监理工程师通知单

工程名称：定边县公布井光伏园区 P3 区 110KV 升压站建设工程

编号：GBJGF-B1-020

关于 P3 区 110KV 升压站配电导线敷设存在的安全及质量隐患问题

ZR-YJV 5*10

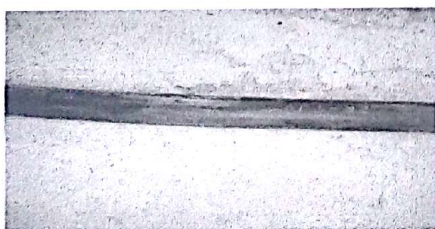
2) 电气楼低压配电室至综合水泵房段敷设的 ZR-YJV 5*10 电力电缆不符合设计及图纸要求，设计图纸要求 ZR-YJV -0.6/1KV-5*16(图号：TH-F1609S-D0109-02) 电力电缆两根，分别取自配电室 102 柜 2-4 回路及 107 柜 7-3 回路，你方敷设 1 根。

为了保证工程质量，你单位在收到此通知后 立即对以上问题按设计要求进行整改，自检合格后报监理部验收，整改未合格前不得进入下道工序施工，否则一切后果由你单位承担。另你单位在收到此通知后，在 2017 年 06 月 23 日前给予我监理部书面回复。

ZR-YJV₂₂-0.6/1KV 2*50

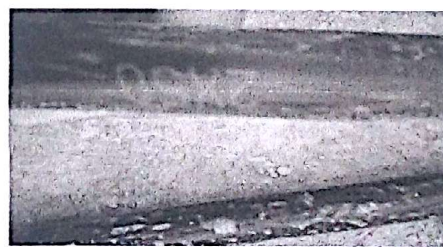
1) 你单位在电气楼低压配电室至综合楼一楼配电箱段 敷设的 ZR-YJV₂₂-0.6/1KV 2*50 电力电缆未按设计图纸及要求施工，设计图纸要求 YJV-4*185+1*95（图号：TH-F1609S-D0108-02）电力电缆。
